Mission régionale d'autorité environnementale

**Avis délibéré de la mission régionale d'autorité
environnementale de Bretagne
sur le projet de centrale agrivoltaïque
à Plémy (22)**

N° 007175 / AP

Figure 2 : Plan de masse de la centrale photovoltaïque (source : DREAL à partir du dossier)

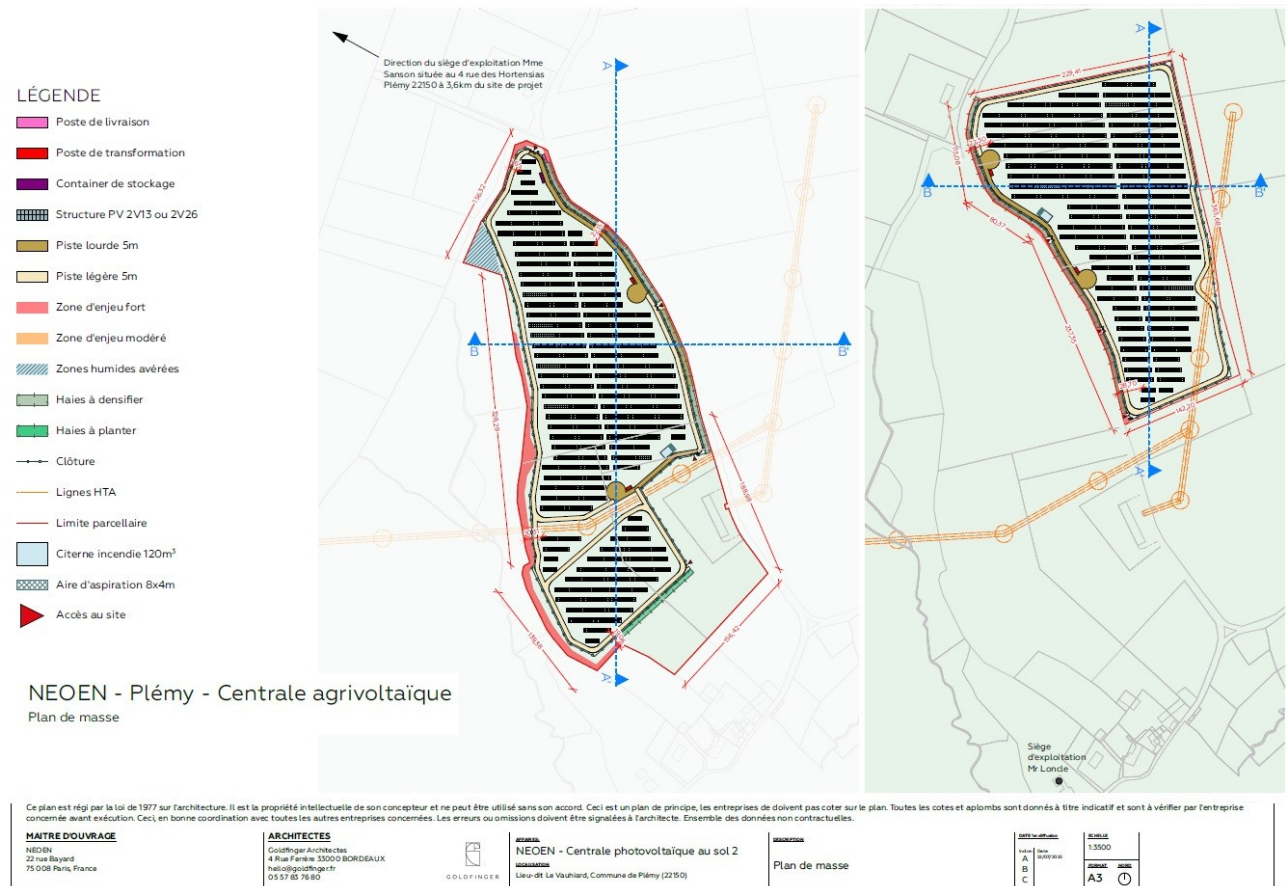
La centrale agrivoltaïque (caractéristiques techniques détaillées dans le tableau 1 et la figure 2) sera composée d'un local de stockage, de quatre postes de transformation électrique, d'un poste de livraison et de deux citernes souples de défense contre l'incendie, chacune d'une capacité 120 m³ d'eau. Les panneaux photovoltaïques seront *a priori* supportés par des structures métalliques ancrées dans le sol par des pieux battus, étant précisé que le recours à cette technique devra être confirmé.

Le pâturage ovin sera complété si besoin par un fauchage mécanique. L'exploitation et la maintenance de la centrale photovoltaïque sont prévues sur 30 ans (durée de vie estimée des modules photovoltaïques), une poursuite de la production photovoltaïque étant envisageable à l'issue de cette période par le remplacement des modules. Une remise en état du site est également possible, avec un démantèlement complet des infrastructures et un recyclage des matériaux et équipements du parc. Aucun de ces deux scénarios n'est privilégié dans le dossier.
